dot. przekazania wyjaśnień informacji zawartych w karcie informacyjnej przedsięwzięcia pn.: „Uruchomienie punktu do zbierania i przeładunku złomu na działce nr ew. 20/23, położonej w obrębie Rogówko 0018, gm. Lubicz”,

W odpowiedzi na pismo Regionalnego Dyrektora Ochrony Środowiska w Bydgoszczy z dnia 9 kwietnia 2018 r., znak: WOO.4220.149.2018.JO, przekazuję następujące wyjaśnienia:

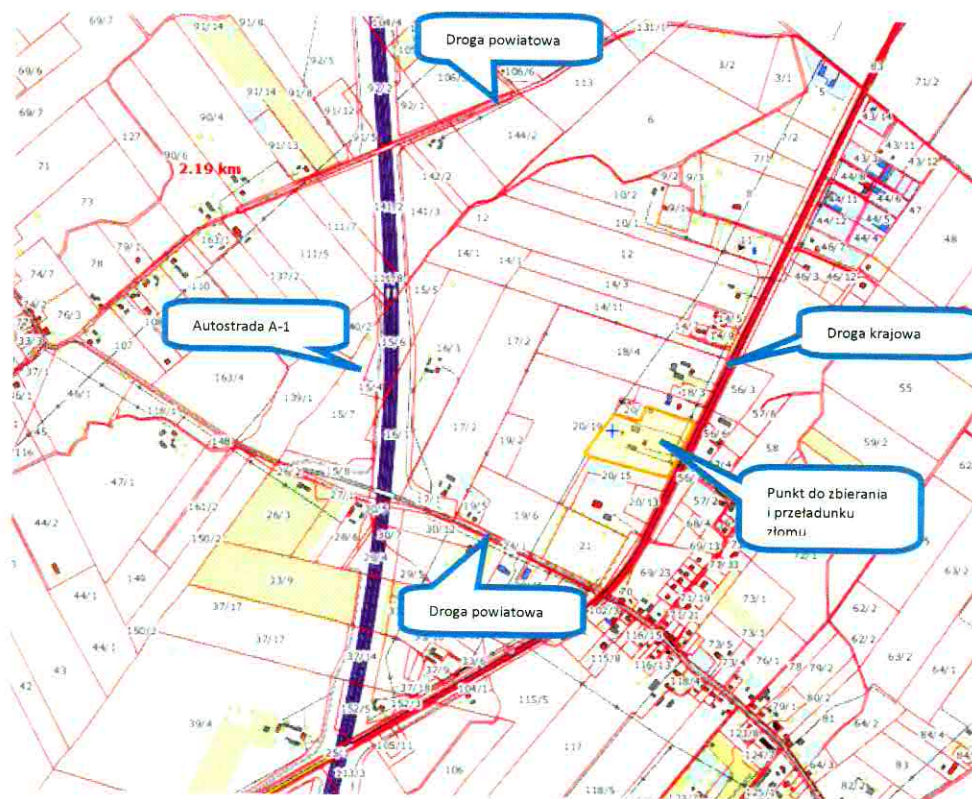
6.7.8.9.10. Przedstawienie opisu elementów środowiska przyrodniczego terenu oddziaływania bezpośredniego i pośredniego inwestycji (wynikającego z prac budowlanych i funkcjonowania inwestycji), zawierający wyniki inwentaryzacji występującej roślinności, fauny oraz siedlisk przyrodniczych wraz z metodyką prowadzonych badań, przeprowadzonej w okresie aktywności zwierząt oraz wegetacji roślin (...), oraz innych zagadnień dotyczących przyrody

Na planie poniżej przedstawiono lokalizację planowanego przedsięwzięcia (mapa topograficzna) wskazującą na istotne przekształcenie antropogeniczne rejonu zamierzenia, a tym samym niskie walory przyrodnicze terenu oraz brak dogodnych warunków siedliskowych dla żerowania, migracji i rozrodu zwierząt.

Zaznaczone na planie zbiorniki wodne stanowią wykopane stawy o głębokości ok. 1,5 m. Zbiorniki nie są użytkowane, nie są przepływowe, nie są połączone i okresowe pozbawione są wody (w okresie letnim).

Na podstawie informacji uzyskanych od mieszkańców i przeprowadzonych oględzin, nie potwierdzono w obrębie działki 20/23 w m. Rogówko, szlaków migracji płazów i gadów. Brak stwierdzeń migrujących zwierząt w obrębie przedmiotowej działki wynika z faktu jej wygrodzenia (siatka na podmurówce) oraz braku dogodnych struktur terenowych (teren otoczony drogami), sprzyjających migracji (działka w obrębie dróg komunikacyjnych, w tym autostrady A-1).
